概要

この通知は、お客様への製品デバイスの提供方法をさらに充実させるために、ステッピング方法を採用することをお知らせするものです。この方法は、Virtex™-4 LX および SX ファミリより使用致します。

この通知は、英語版 (XCN05025、バージョン 1.1、2005 年 12 月 9 日発行) を翻訳したものです。

図 1: パッケージ トップ マークの例

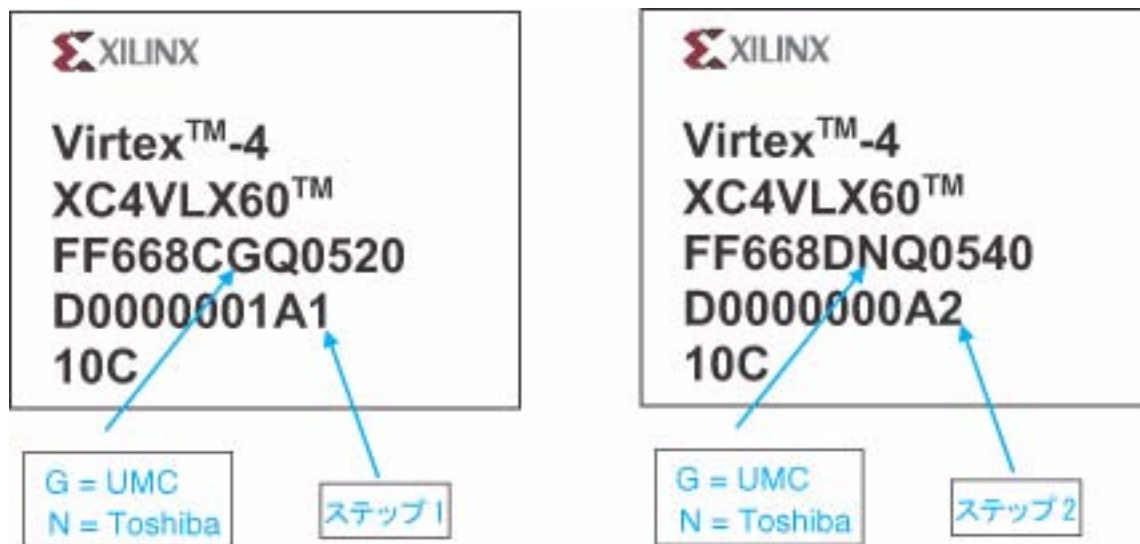
次の図に示すように、ステップ番号はマーキングの 4 行目、最後の 1 文字に記載されます。

Virtex-4 ステップ 1 デバイスのトップ マークには、「1」が記載されていない場合もあります。
